Gegenstand: Stiftschrauben für Zylinderkopfbefestigung

Betroffen: Alle Motoren der Baureihe:

Abb. 1
Fig. 1

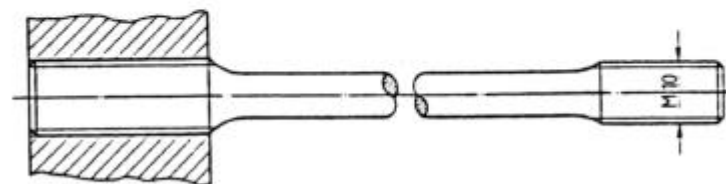
Anlaß: Bei Motoren der oben genannten L 2000-Baureihen traten vereinzelt Brüche an den Stiftschrauben für die Zylinderkopfbefestigung auf. Dies wird auf zu hohe Dauerbeanspruchung der Stiftschrauben durch klopfende Verbrennung zurückgeführt.

Maßnahmen: Die Stiftschrauben der bisherigen Ausführung nach Bild 1 werden mitsamt den zugehörigen Gewindebuchsen durch Stiftschrauben nach Bild 2 ersetzt. Die neue Ausführung besitzt aufgrund ihrer Formgebung eine wesentlich verbesserte Gestaltfestigkeit. Aus logistischen Gründen werden auch die oben genannten L 1700-Baureihen mit diesen Stiftschrauben ausgerüstet.

Bemerkung: Die neuen Stiftschrauben können nicht nachgerüstet werden, weil das Kurbelgehäuse beim Herausdrehen der Gewindebuchsen beschädigt werden könnte. Die Anzugsdrehmomente der neuen Stiftschrauben haben sich geändert (siehe entsprechende Wartungsdokumentation).
